PARTIE CIVILE : KATHLEEN BAUX

PROCES AZF-TOULOUSE

9 février 2017

QUESTIONS AUX EXPERTS

Pièce D603 page 7

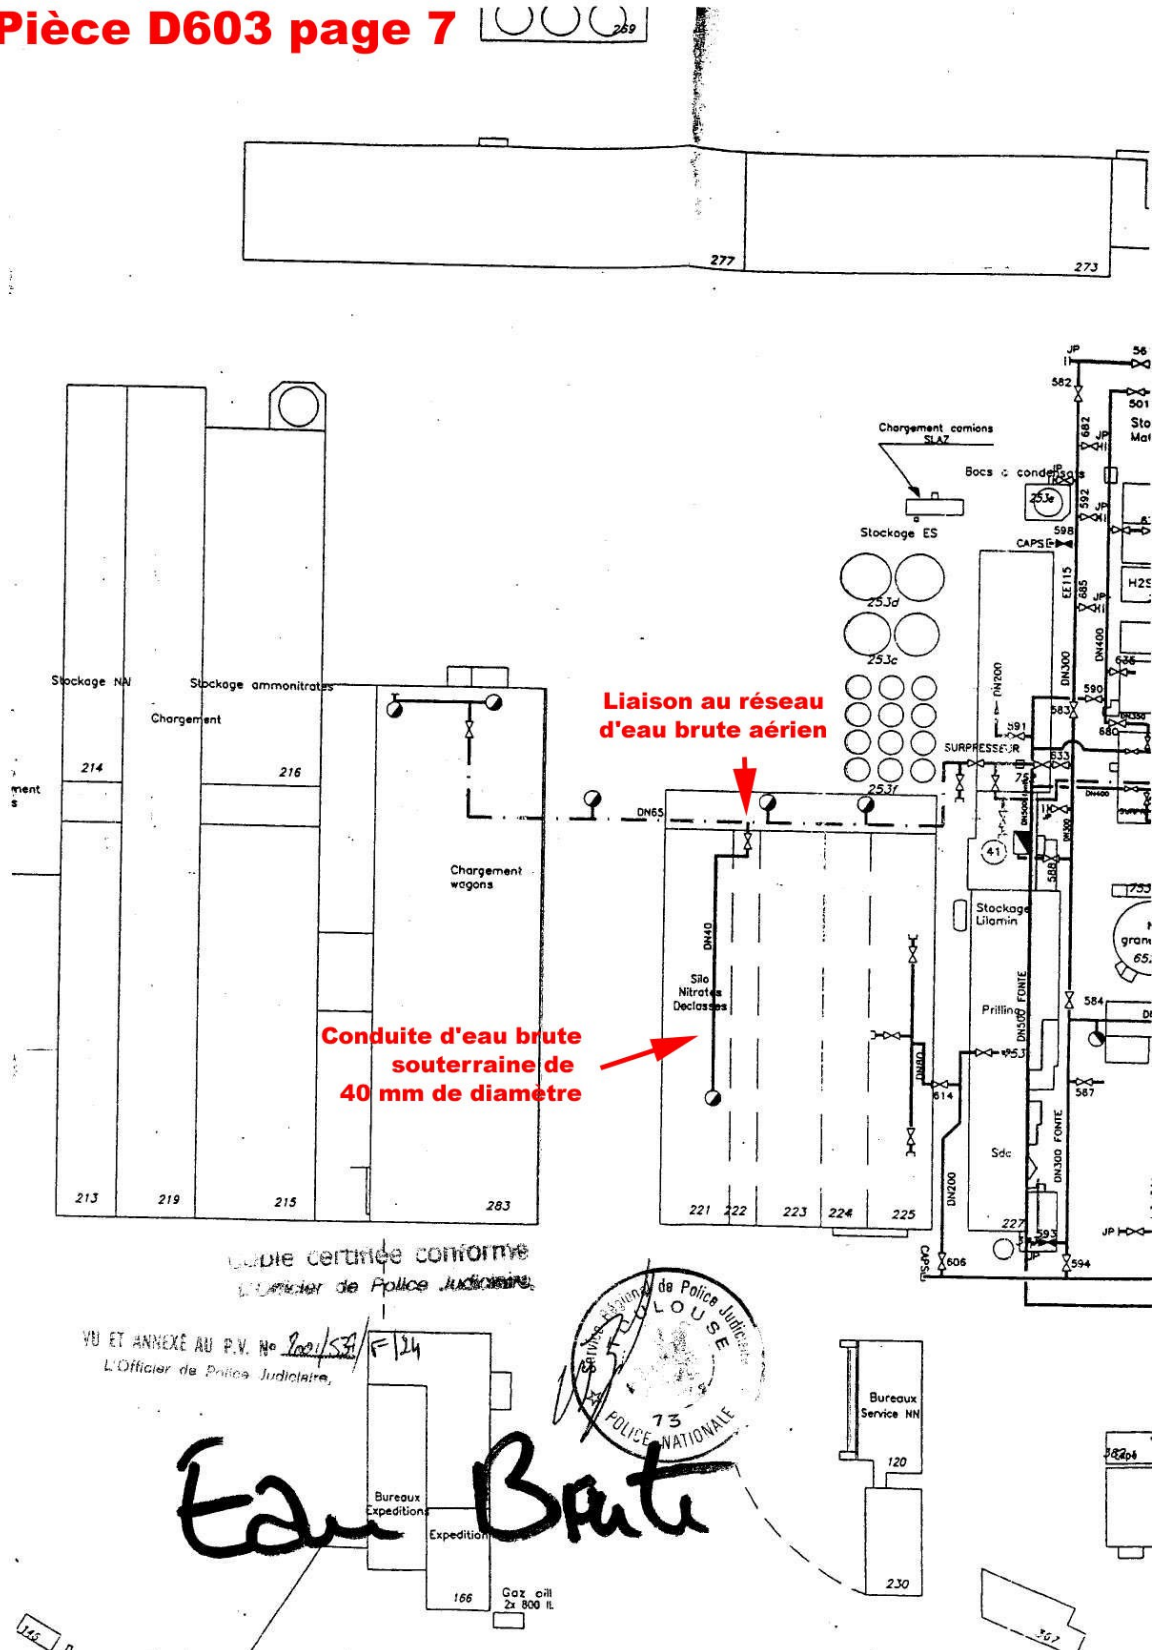
1/ Vous avez mentionné l'existence du plan de réseau d'eau brute coté P 16909 SF et daté du 5 avril 2001, pièce D5700 page 40. Comment pouvez-vous conclure dans votre rapport final que le hangar 221 ne possédait aucune structure en sous-sol ? Pourquoi un tel déni ?

Un extrait du plan du réseau d'eau brute d'AZF, pièce D603 p7, remis le 28 septembre 2001 au SRPJ par la société SAUR, montre la présence d'une conduite d'eau brute borgne de 40 mm de diamètre, longeant en souterrain l'axe central du tas d'ammonitrate du hangar 221. Cette conduite d'eau brute souterraine potentiellement conductrice est reliée sur le réseau d'eau brute aérien montant dans le transporteur (rampe verte) allant vers le bâtiment IO.

Ce plan a été reçu des cadres d'AZF, Gérard Félix et Michel Gaubert par les employés de la SAUR lors de travaux survenus 12 jours avant sur une fuite du réseau d'eau potable à l'Ouest des hangars 221 et 222. Ce plan tient compte des dernières modifications de 1997 de l'usine AZF (les bâtiments à l'Est du H221-225 ont été rasés). Ce plan a été daté par les experts en avril 2001 (pièce D5700).

VI - CONCLUSION

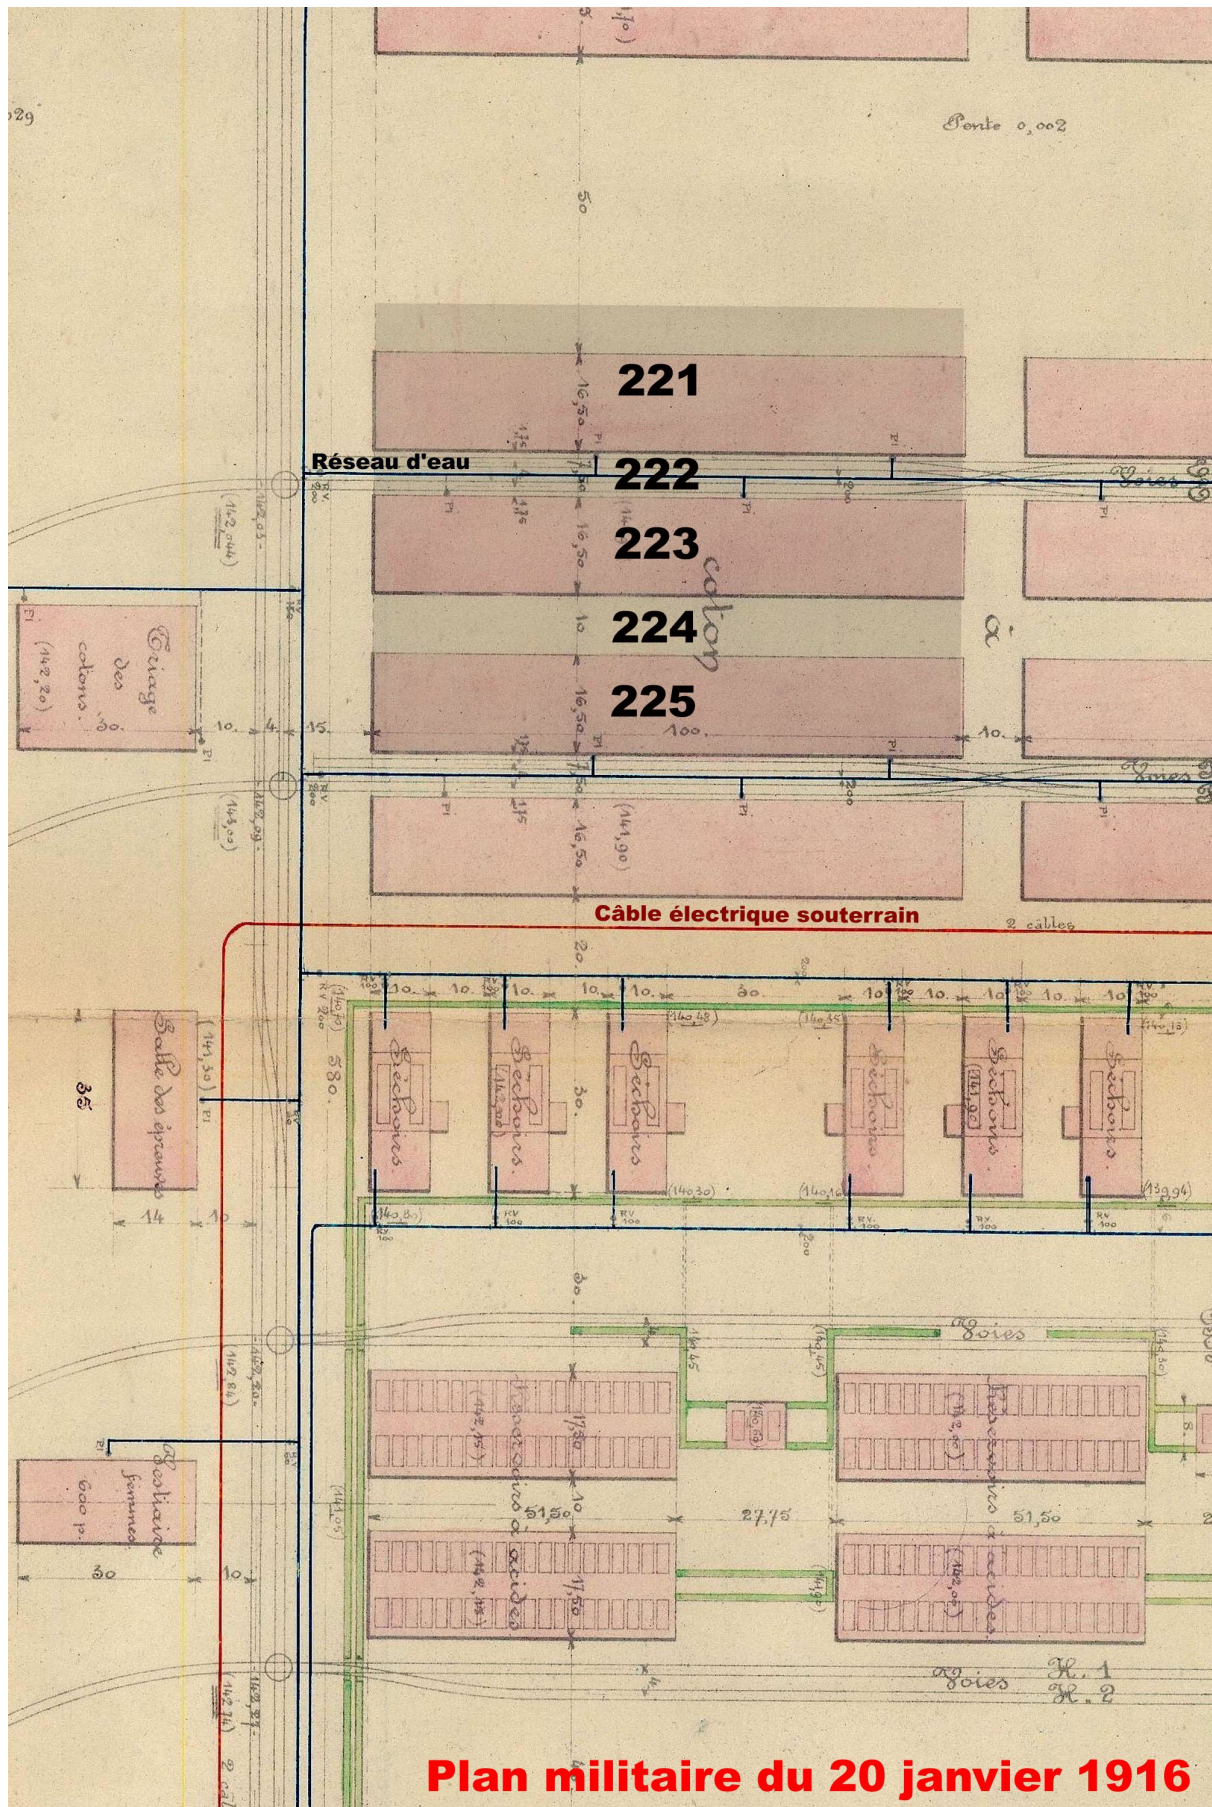
Ce plan du réseau d'eau brute P 16909 SF est cité et daté au 5 avril 2001 par les experts, V. Gouetta et J.Y. Nicolas de Lamballerie, pièce D5700 page 40. La conduite sous le hangar 221 est cependant ignorée par les experts. A noter que les experts n'ont pas introduit ce plan P 16090 SF dans les annexes de leur rapport. Pourquoi un tel déni ?

Le déni et l'incohérence est bien confirmée dans les conclusions du rapport ci-dessous. Ce plan du réseau d'eau brute contredit les conclusions des rapports de ces experts judiciaires qui affirment qu'il n'existait aucune structure sous le hangar 221 et le tas d'ammonitrate (pièce D5700 p46).

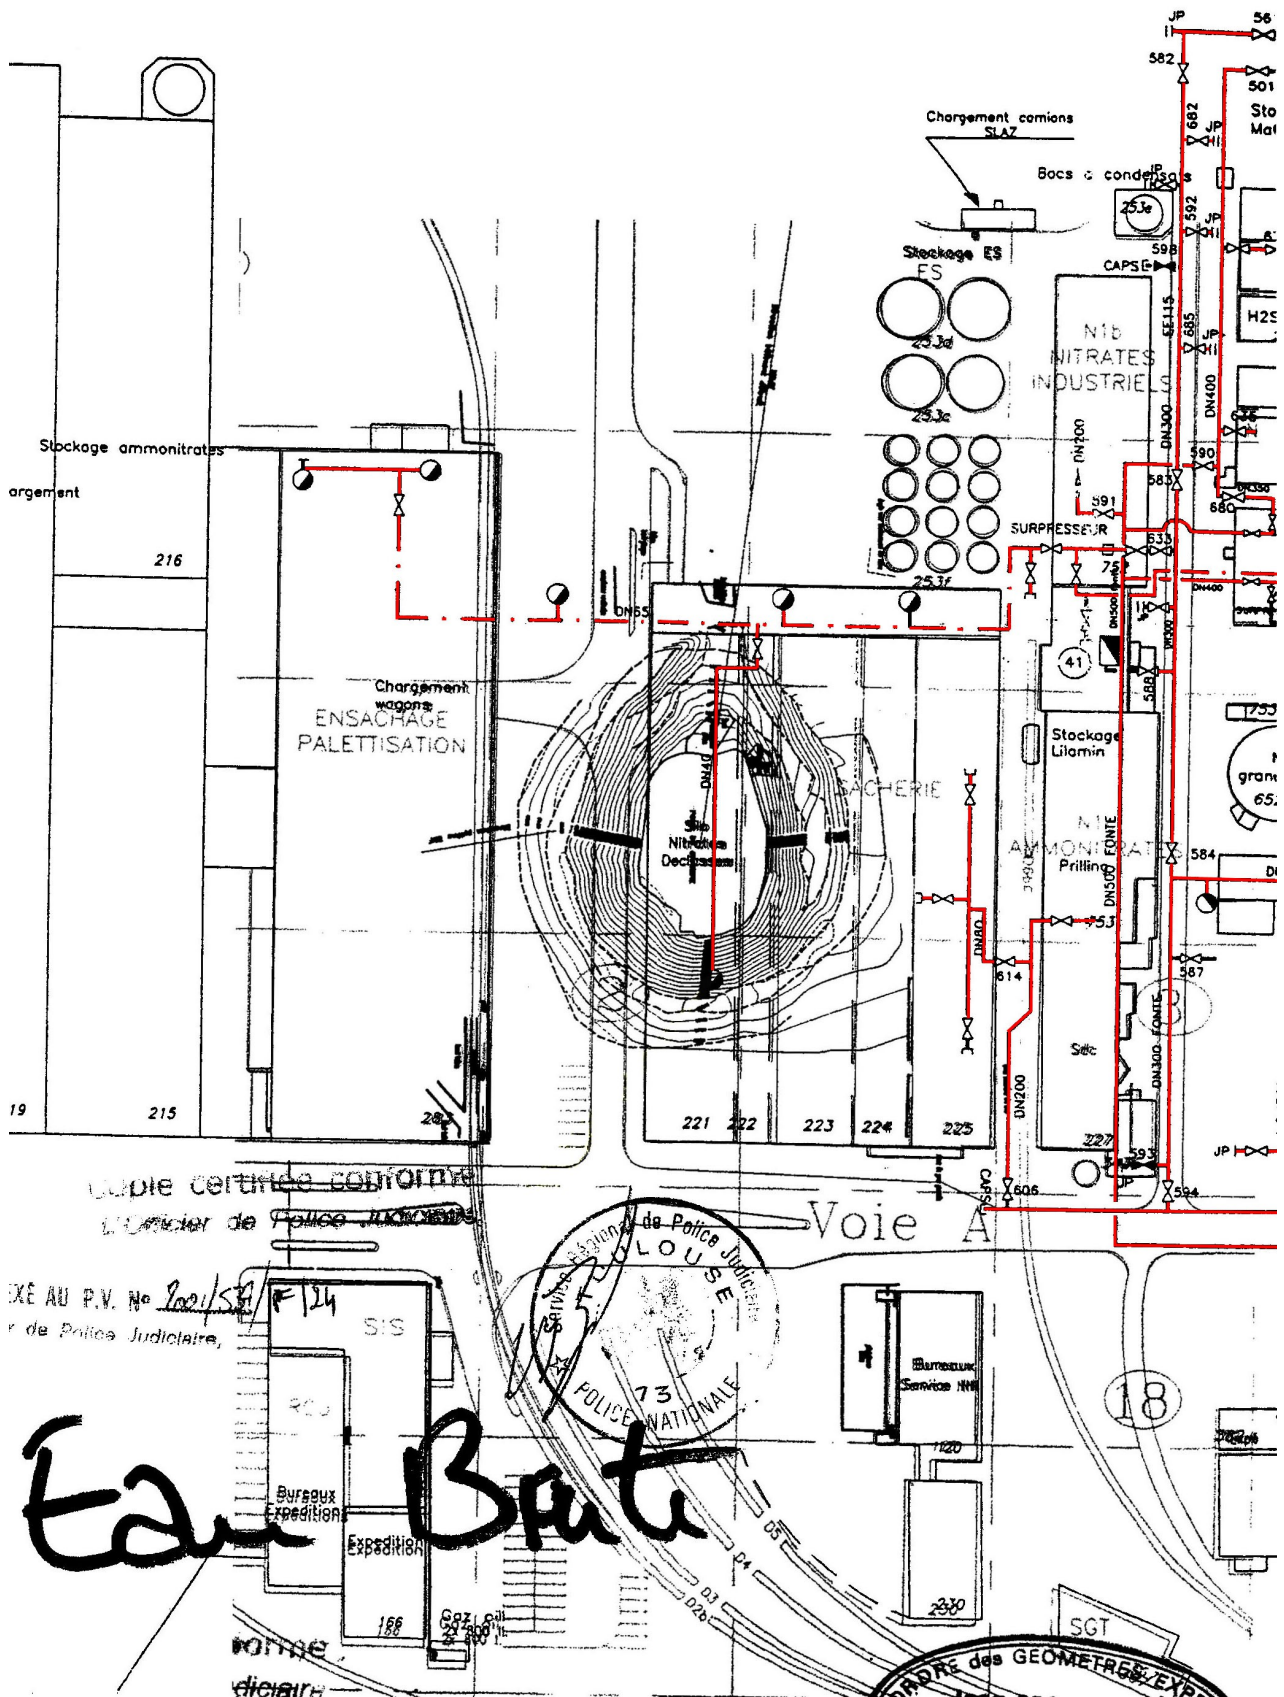
De plus, les documents des archives militaires que les deux experts n'ont pas consultés, montrent que des conduites d'eau souterraines étaient présentes en janvier 1916 au niveau du bâtiment 222 pleinement concerné par le cratère. Ces conduites se situent sous des voies ferrées qui sont elles-mêmes à 1,20 m sous le niveau des dalles des bâtiments 221 et 222 de 2001. Ces anciennes conduites étaient donc a priori à environ 2 m sous le plancher des bâtiments 221 et 222.

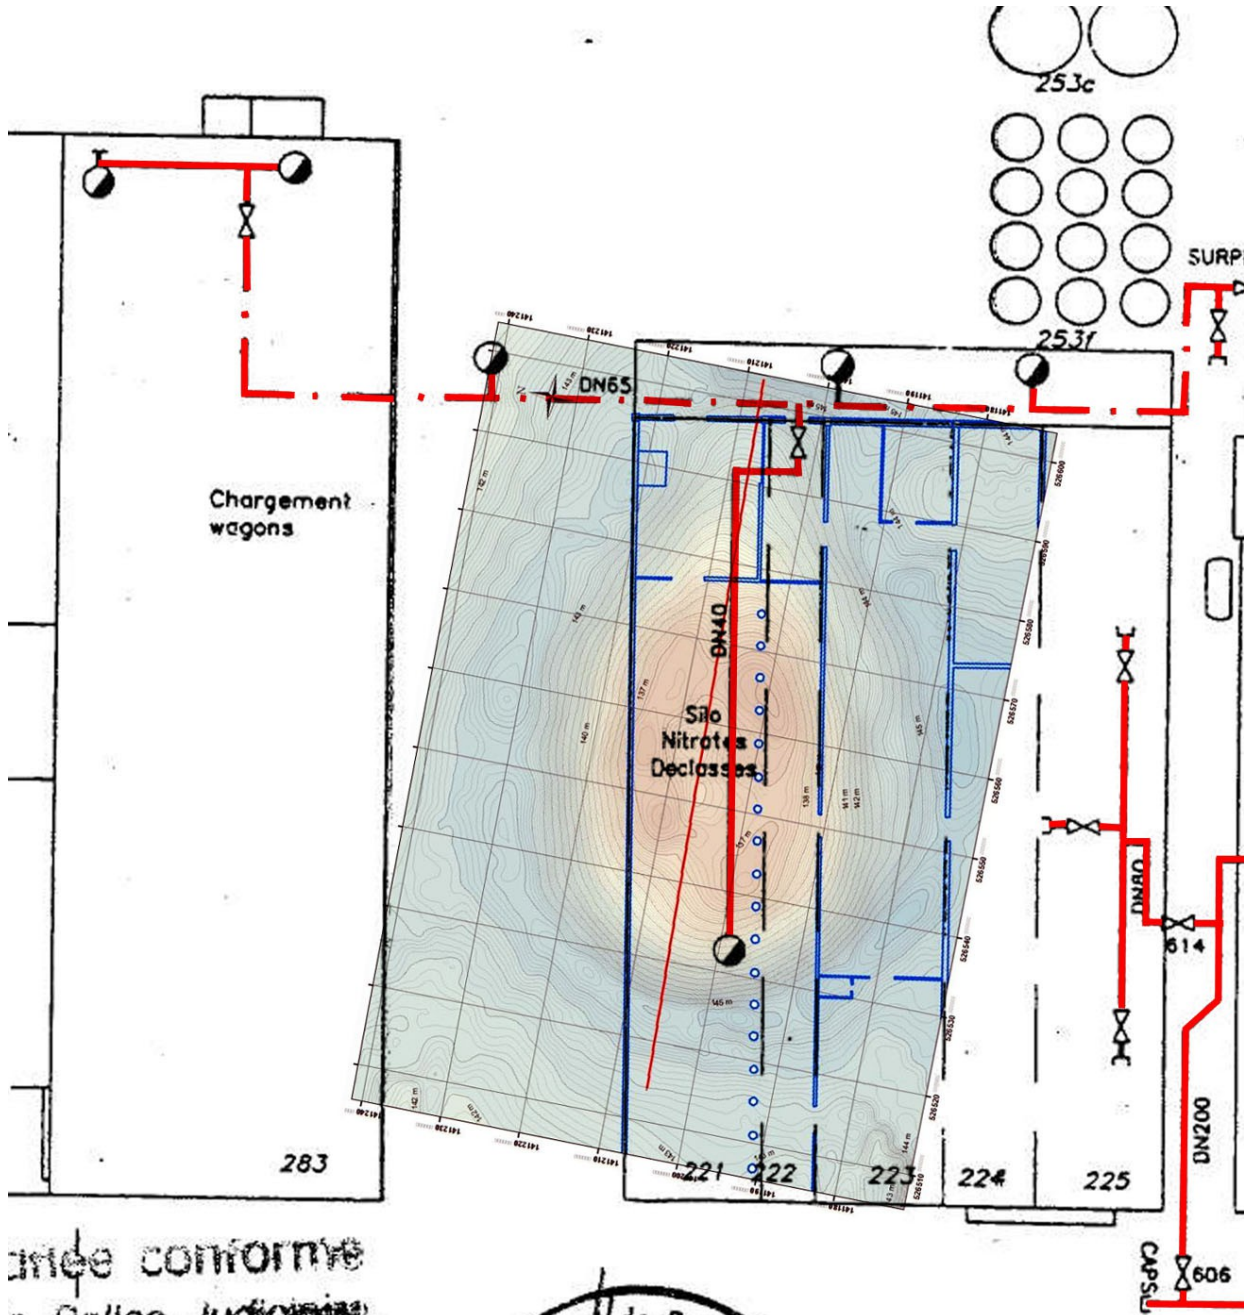
La topographie du cratère établie par l'expert Sompayrac montre que la conduite d'eau se trouvait dans l'axe central du cratère et donc dans l'axe du tas d'ammonitrate.

Topographie du cratère issue du rapport ESIC-IGN de Michel Kasser et introduite au dossier AZF lors du procès de 2009.

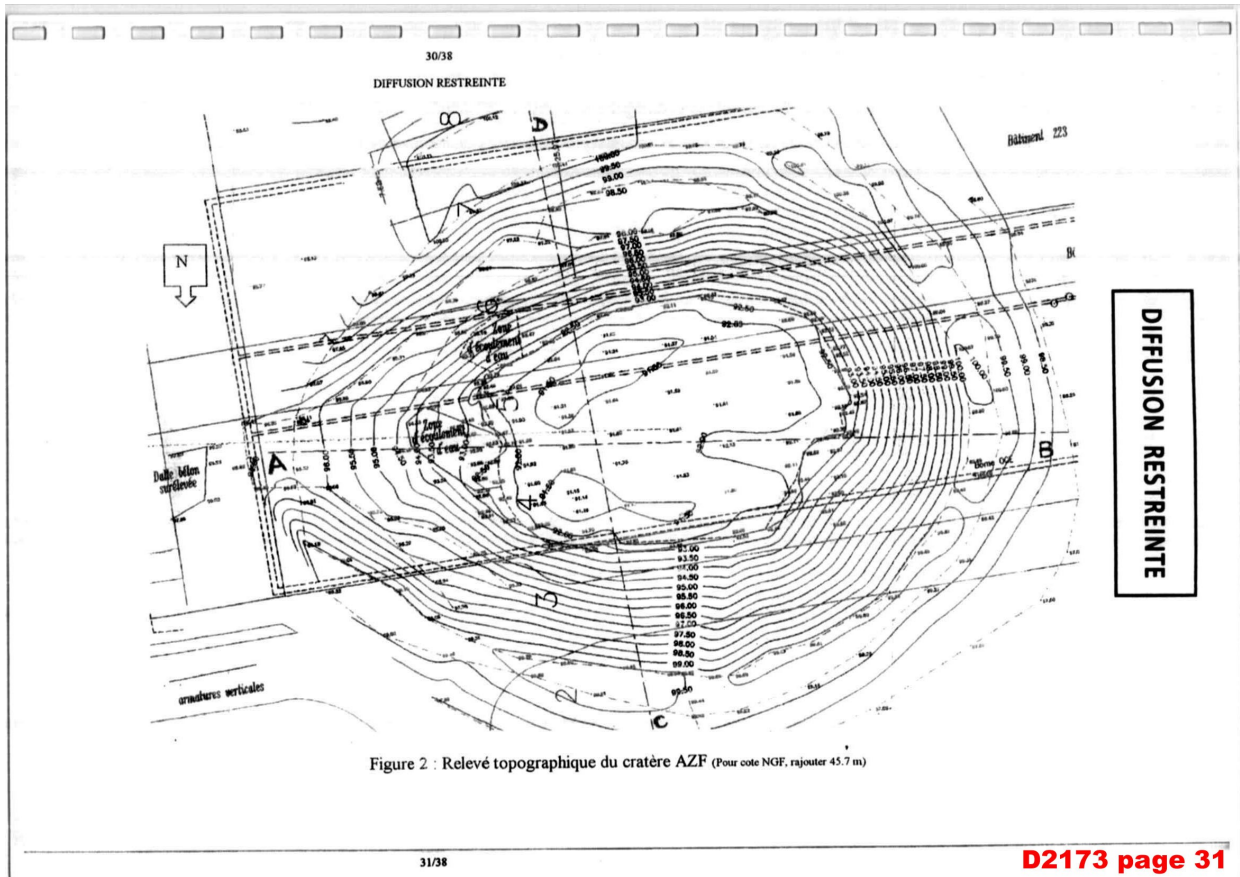
Il en est de même pour la topographie du cratère établie par la société ESIC et Michel Kasser introduite au dossier depuis 2009.

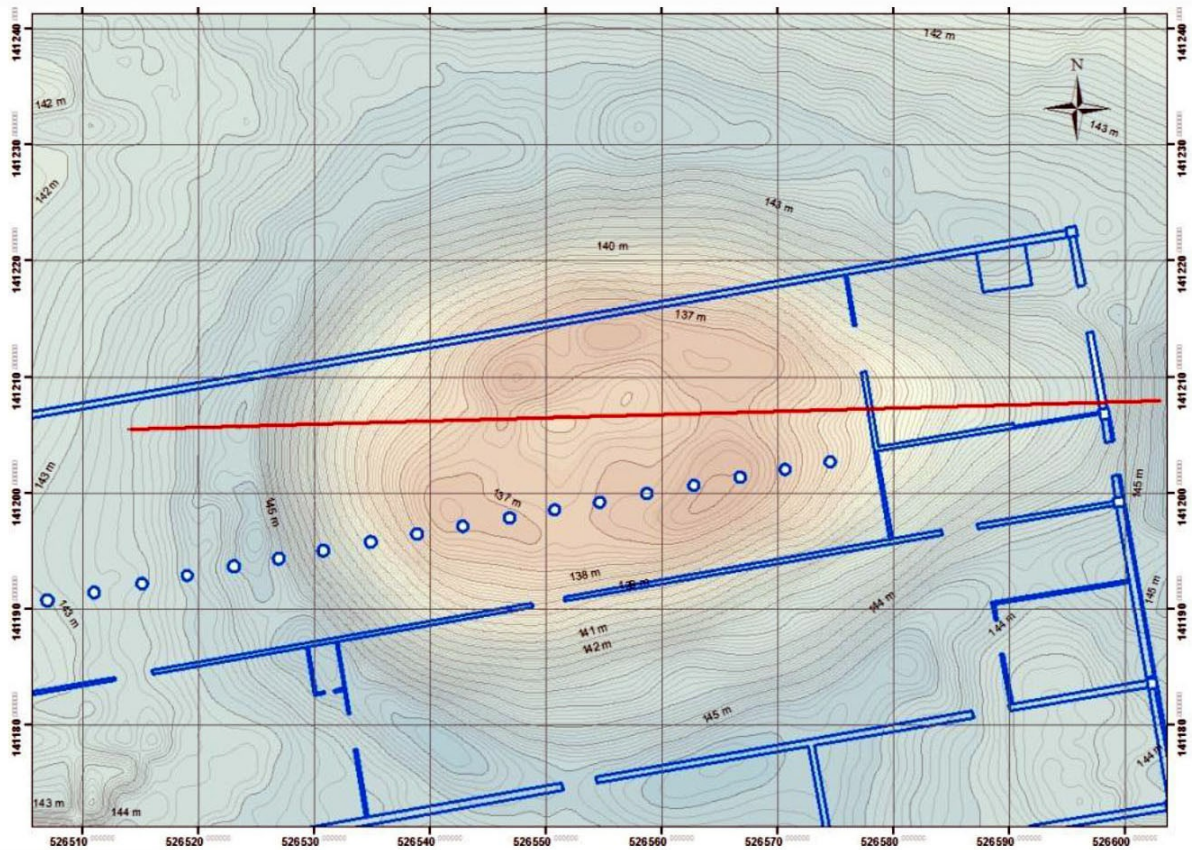
Superposition du plan du réseau, pièce D603, remis le 28 septembre 2001 par la SAUR, avec la photographie aérienne Aéroscan de Juillet 2001.

Superposition du plan du réseau d'eau brute, pièce D603, remis le 28 septembre 2001, avec la photographie aérienne Aéroscaan, du 27 septembre 2001. Vue la position de cette conduite d'eau souterraine au cœur de la source explosive, il est difficile de concevoir que des morceaux significatifs aient pu demeurer en place.
